E G E R

BÁRÁNY USZODA FELÚJÍTÁSA

ÉPÍTÉSZETI TERVPÁLYÁZAT

## Zárójelentés (Eger, 2011. október 20.)

## 19. sorszámú pályamű

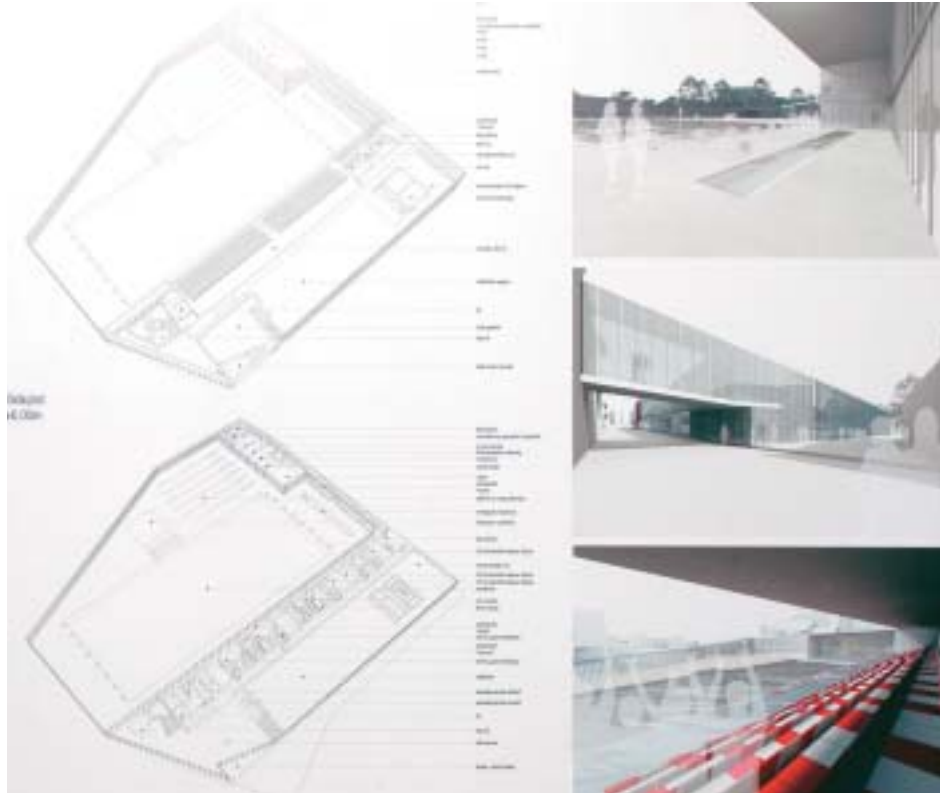
A terv szerinti telepítés, alaprajz tiszta szerkesztésű. A műszaki leírás alaposan taglalja a tervezett kialakítás szempontjait és a lényegesebb részleteket. A medencét a Frank Tivadar utcára merőlegesen helyezi el. Az ilyen mértékű elforgatás – figyelembe véve, hogy a víz nem csak egy ponton jön fel – a vízhozam szempontjából a vállalható kockázat hatását súrolja. Az elforgatásból, adódóan a Bitskey uszoda homlokvonalával párhuzamos tömböt helyez el. A beépítés a Frank T. utcára egy keskenyebb épületszárnyal merőlegesen befordul. Az előcsarnok, a medencetér, a galéria-lelátó és a mobil lelátó kapcsolatrendszer kimondottan jó, de az öltözőterület közvetlen főhomlokzat mögötti elhelyezése ellentmondásos. A keleti és északi oldalon az épületeket térfallal kiegészítve egy határozott kontúrú tömböt alakít ki, mely a gyógypark felé a főbejáratú üvegfalal, a Petőfi tér felé mobil fém lamellás szerkezetekkel nyitott. Ezen nyitások jók, de nem használja ki a medence elfordításából adódó lehetőséget, hogy erősebb vizuális kapcsolatot teremtsen a Bitskey uszoda „udvarával”. Sőt az emeletes tömeg határozottan elválasztja az egyébként egymással funkcionálisan együttműködő uszodát, a Frank T. utcai homlokzatot „hátsó” homlokzatként kezeli. Az épület tömegképzése, anyaghasználata nem illeszkedik a környezetéhez, építészeti kialakítása, részletei nem idézik hatásosan a Bárány uszoda hangulatát.

## 27. sorszámú pályamű

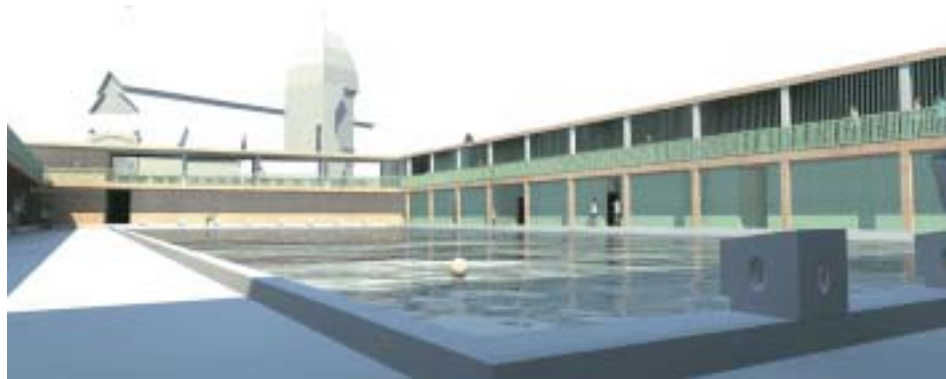
A terv az eredeti hatások és beépítés alapelveiből kiindulva telepíti az épületet. A gyógytér felőli oldalon finoman megtöri a homlokzati vonalat. A Frank T. utcát a sarkon kiszélesíti kedvező vizuális kapcsolatot teremtve a Bitskey uszoda tornya és „udvara” irányába a gyógypark felől. A fő tömeg a déli oldalra kerül. A keleti és nyugati oldalon a földszint zárt, az emeleten oldalról nyitott közlekedő (lelátó, büfé) vezet át.

Az alaprajzi elrendezés tisztán szerkesztett, jó funkcionális kialakítású homlokzat sarkára helyezett bejárat azonban ellentmondásos. A tömegképzésből, a homlokzat vonalvezetéséből és az öltözők elrendezéséből is a töréspont közelébe kívánkozik. Ugyanakkor értékes gondolat a Bitskey uszoda irányába a Frank T. utcai homlokzaton megnyitott üvegfallal. Az előtér kialakítása érdekes, néhol rafinált megoldásokat tartalmaz. Ilyenek a medencetérbe való bekukkantást biztosító folyosók, az elbontott lelátóra emlékeztető galéria a korlátokkal és az előcsarnokba „úsztatott” kiállítótérként is használható rendezvényterem. Jó elképzelés, hogy a felső szinten a cipős látogatók a medencetér életébe bepillantást nyerhetnek, illetve hogy a medence melletti szintugrást (bár csak a funkcionálisan kevés egy lépcsőfokkal) megkísérli visszaidézni. A nyitott lelátó háromszög alaprajza a vízilabda mérkőzésekhez kedvezőtlen. A déli oldalon a medence és az épület között kevés hely marad.

### 29. sorszámú pályamű

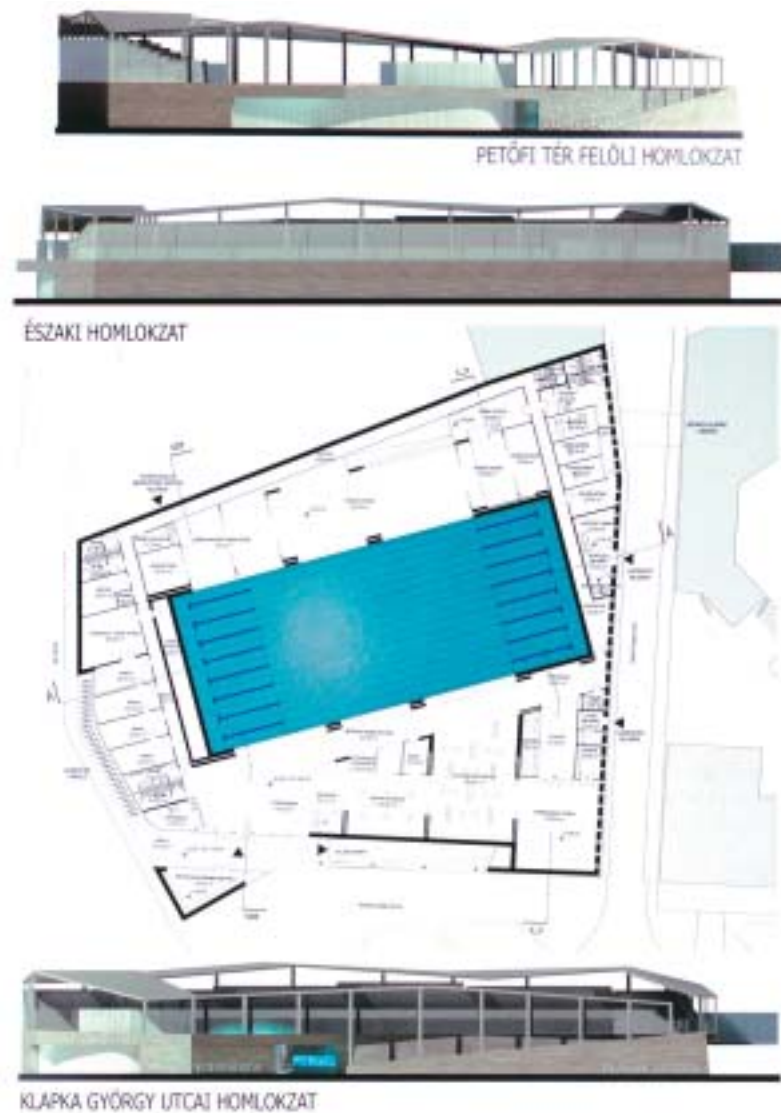
A terv kiinduló eleme, hogy az egyediség bemutatása szándékával az egész medencét megemeli. A feltöltéses kiürítési rendszert gépészeti eszközökkel tervezi működtetni. A kiírás egyértelműen tartalmazza az előírt fenékszintet és vízszintet. Bár az „alulról – oldalról” való bemutatás gondolata érdekes, de annak a természetes folyamatokba való beavatkozás árán való megvalósítása nem kívánatos. A jelenlegi rendszert a természetes egyensúly működteti, a kiíró ezen nem kíván változtatni. A túlépített stadion léptékű megoldást nem tartotta jónak a Bíráló Bizottság.

### 30. sorszámú pályamű

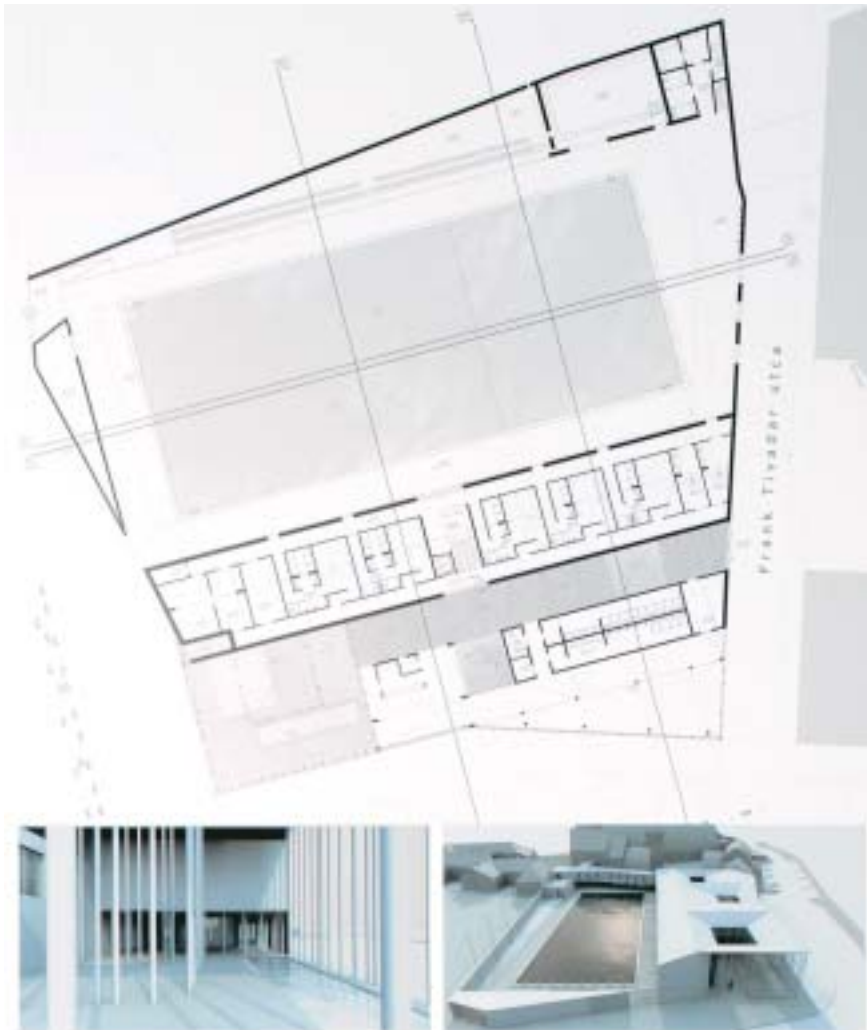
Az épület építészeti hangvétele és anyaghasználata aszkétikusan letisztult. A koncepció fehér falakkal határolt kubusok és a strand kabinok világát idéző - szellemesen több szerepben is alkalmazott - festett fa táblás felületek üdítő kontrasztjára épít. Az utcai intenzív gyalogos forgalom mentén javasolt tömör falfelületek rideg összehatásúak.

Az információs pontra önálló épületként tett arányos javaslata találó. Átgondoltsága és mértéktartó felfogása miatt a terv műszaki megvalósítás és költség szempontjából egyaránt kedvező.

Az épület tökéletesen eltalálja az uszoda léptékét és arányait, de építészeti részletképzéseiben inkább idézi az alföldi fürdők hangulatát, mintsem az egykori Bárány uszodáét.

### 32. sorszámú pályamű

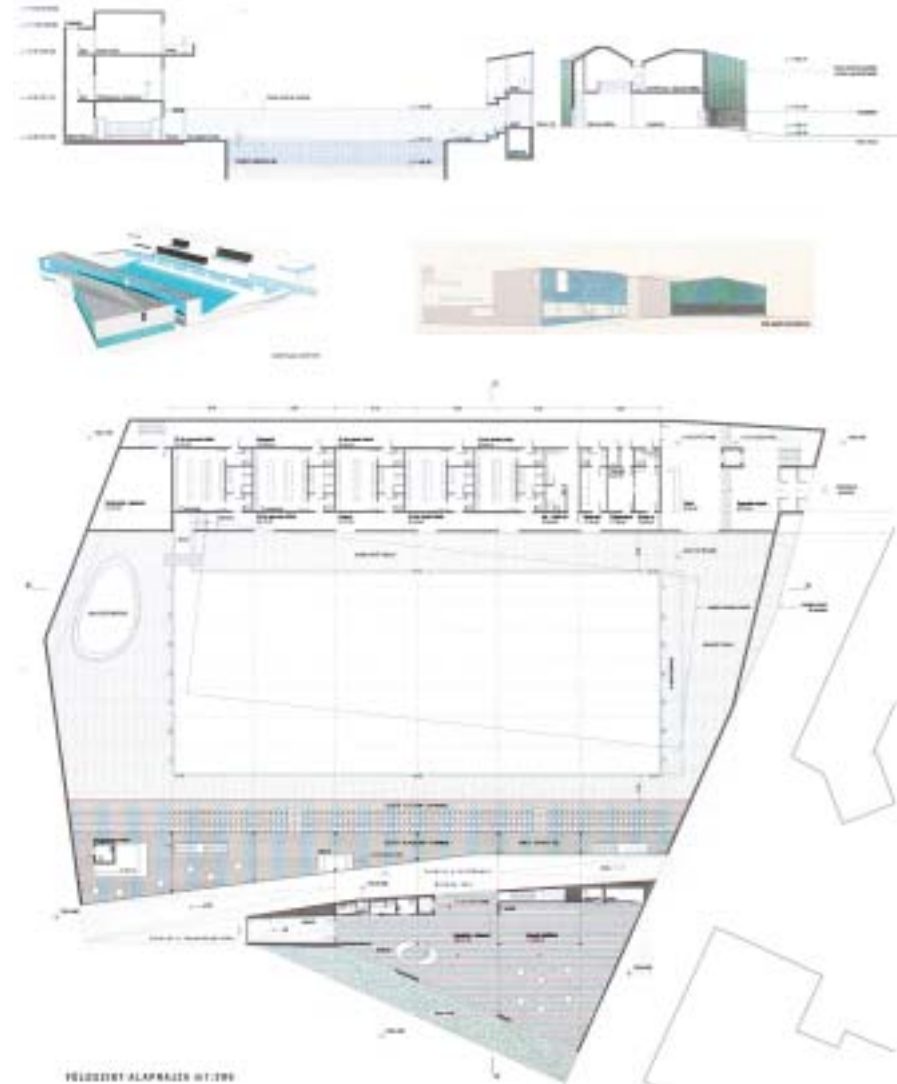
A tervlapok szöveges részein megfogalmazott elvek – kelet-nyugati irányú nyitottság, vizuális kapcsolatok, családiaság- nagyrészt jól megfogalmazott kiinduló pontok, azonban a konkrét terv nem mutatja a kívánt eredményt.

Az egyébként jól tagolt alaprajz meghatározó tévedése, hogy a sportolói bejárat periférikus helyen található, holott annak kell lenni a főbejáratnak. A funkcióból és hangulatból adódóan a hangsúly a sportolókon van. A medence és a külső világ közti vizuális kapcsolatot falak, illetve a lelátó akadályozza meg. Az épület tömegképzése, anyaghasználata nem illeszkedik környezetéhez, építészeti kialakítása, részletei nem idézik a Bárány uszoda hangulatát.

### 38. sorszámú pályamű

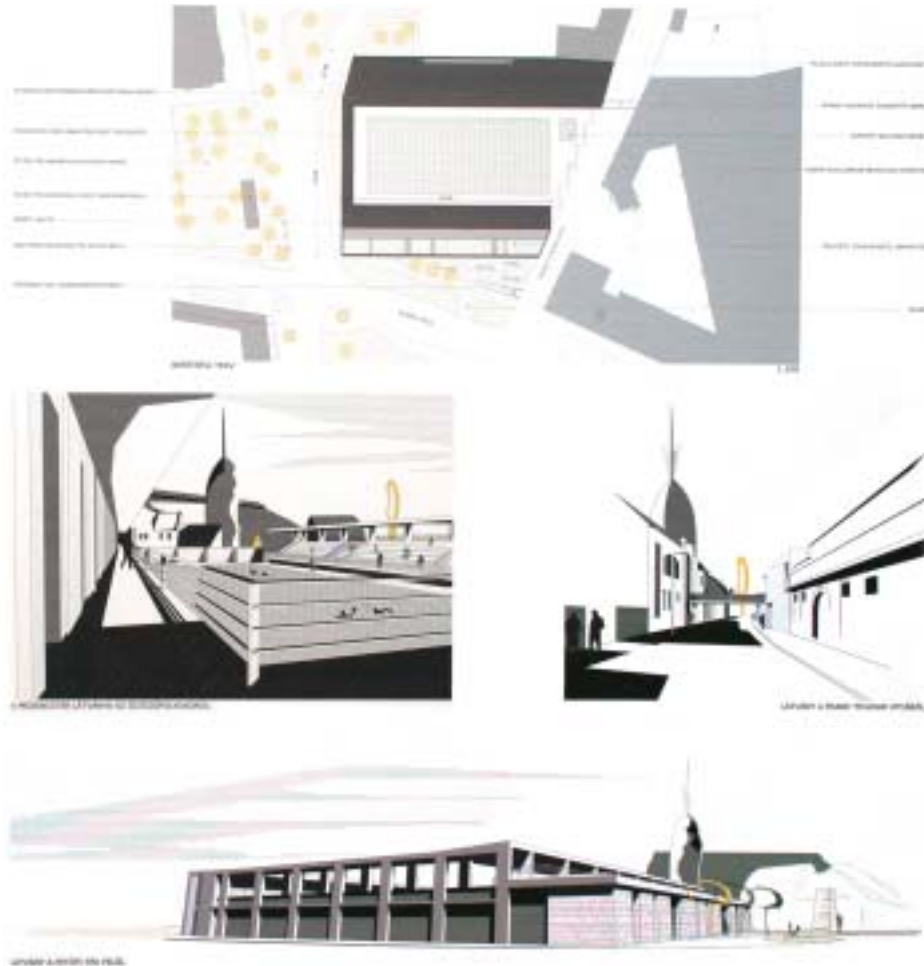
A terv tiszta szerkesztésű, néhány érdekes felvetéssel, de koncepciójában téves hangsúlyokkal. Az alaprajzon a déli oldalra helyezi a teljes lelátót és a főbejáratot, de a „A Petőfi tér felől a sportolóknak illetve a személyzet számára van kialakítva bejárat, mely elkülönített a szurkolók tömegétől”. Az arány fordított, a súlypont a sportolókon van, a szurkolók tömegeit mozgató rendezvényeket a Bitskey uszodában tartják. Itt a lelátókon leginkább jellemzően sportolók és hozzátartozóik tartózkodnak. Így a közlekedési rendszer ellentmondásos.

Kétségtelenül érdekes felvetés a „sasbérceket” bemutató „működő” jel, és az ahhoz kapcsolódó tér. A bíráló bizottság álláspontja szerint azonban ez a jel és az azt folytató fasor, a mögötte lévő földszintes homlokzattal túlságosan lelépcsőzik, léptéke miatt nem megfelelő térképző, tömblezáró elem. Jó a Bitskey uszoda felőli vizuális kapcsolat, azonban a Petőfi tér felől túl zárt, és a közterületnek „ajándékozott” szabad tér a medence mellől inkább hiányzik. Bár a terv láthatóan törekedni próbál rá, de nem sikerül megfelelően illeszkedni a fürdőkörnyékhez, illetve hatásosan átörökíteni az egykori Bárány uszoda hangulatát.

#### 40. sorszámú pályamű

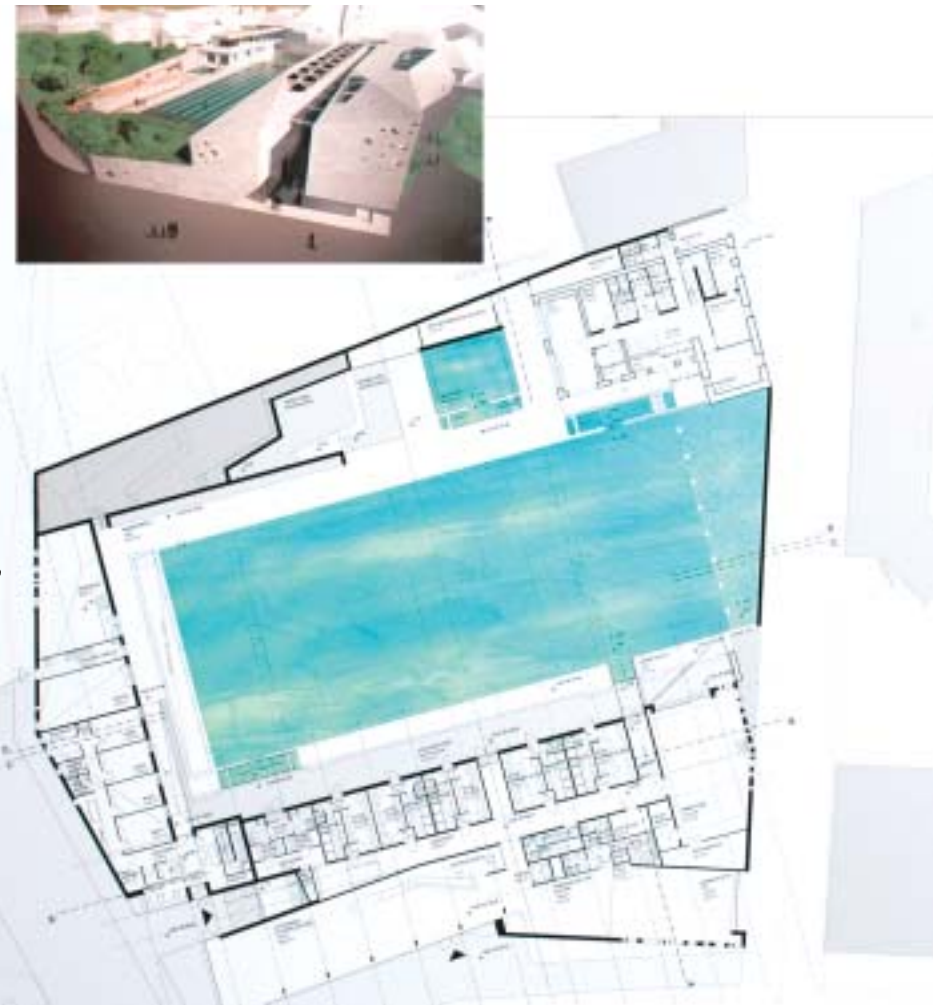
A tervező a medencét a forrás tiszteltbetartásával helyezi el, amit a Bíráló Bizottság jó megoldásnak tart. A déli oldalon a turisztikai hasznosításhoz kapcsolódó helyiségek, míg az északi oldalon az uszodaüzemeltetés helyiségei kaptak helyet, ami alapvetően nem téves kiindulás, de az északi épület így túl nagyra adódik, átnyúlik a szomszéd telekre, amit a Bíráló Bizottság nem tartott jó megoldásnak. Tömegében egy túlzott épülettömeg lett a terv eredménye, ami részleteiben is inkább bevásárló központra emlékeztet, mint fürdő épületre. A piros korlát érdekes hangulati elem.
